Keuringsverslag van een elektrische laagspanning- en zeer lage spanningsinstallatie

NIET CONFORM

Straatnaam Pachtersstraat
Huisnummer 85
Busnummer
Postcode 9500
Gemeente GERAARDSBERGEN
Land België

Controlebezoek van een huishoudelijke installatie volgens (KB 08/09/2019) - AREI Boek 1- 6.5. en 4.2.4.3.

Afbeelding schakel- en verdeelbord:

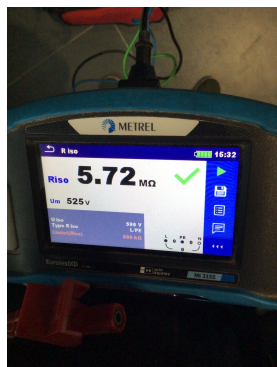
15.10 Niet gebruikte invoeringen van het verdeelbord zijn niet correct of onvoldoende afgedicht. (Boek 1 Afdeling 5.1.4. en 4.2.2.3.)
